Referencia: Expediente No. NC2019/0007673

Asunto: Solicitud de patente para: CRISTAL DE VIDRIO QUE TIENE UN RECUBRIMIENTO CALENTABLE QUE COMPRENDE UN OXIDO ELÉCTRICAMENTE CONDUCTOR, TRANSPARENTE (TCO) Y SU MÉTODO DE ELABORACIÓN

RESPUESTA AL TERCER EXAMEN DE PATENTABILIDAD

Figura 1. Izquierda: ilustración de capas en cristal de D3 (tomado de FIG 5 de D3). Derecha: composición y grosor por capas del cristal de D3 (Tomado de la Tabla 1 de D3).

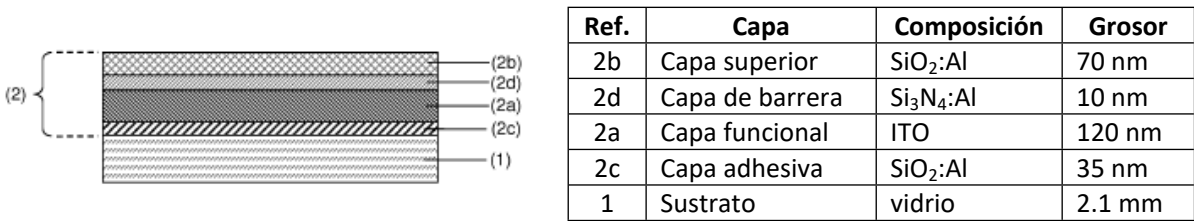
Una vez aclarado lo anterior, y tomando al documento D3 como el más cercano a la presente invención únicamente para efectos comparativos, este divulga un cristal que tiene un recubrimiento que refleja la radiación térmica, también llamados “low-E coatings”, que es empleado en vehículos motores para reducir la emisión de radiación hacia el interior o hacia el exterior del vehículo dependiendo de la estación del año. El cristal de D3 tiene un sustrato y un recubrimiento como se describen a continuación:

De acuerdo con lo anterior, se le asiste razón al Examinador con respecto a las diferencias entre la presente invención y D3, el cual falla en divulgar:

- una capa bloqueadora contra la difusión alcalina, la cual contiene un nitruro o un carburo, que se encuentra ubicada entre el sustrato y la capa de acoplamiento óptico; y
- una capa eléctricamente conductora delgada que tiene un grosor de entre 1 a 40 nm.

Sin embargo, difiero respetuosamente de la opinión del Examinador con respecto a la supuesta falta de un efecto técnico asociado a la invención. Como se mencionó en los argumentos de claridad del Capítulo Descriptivo (numeral IV del presente memorial), el cristal de vidrio reclamado permite obtener una resistencia superficial entre 55 y 81 Ohm (Tabla 3, página 8), lo que se traduce en un buen efecto de calentamiento con un suministro de voltaje de 230V. La presente invención supera así un prejuicio técnico ya que, como se divulga en la página 1, líneas 16-20 del Capítulo Descriptivo, se creía que las capas de TCO debían ser relativamente gruesas para obtener una producción de calor adecuada. La presente invención logra así un **cristal que está configurado para poder ser calentado** a un voltaje promedio, sin la necesidad de una capa gruesa de TCO. Adicional a la superación del prejuicio técnico, el cristal reclamado disminuye sus costos de producción sin afectar la obtención de calor (página 1, líneas 19-21).
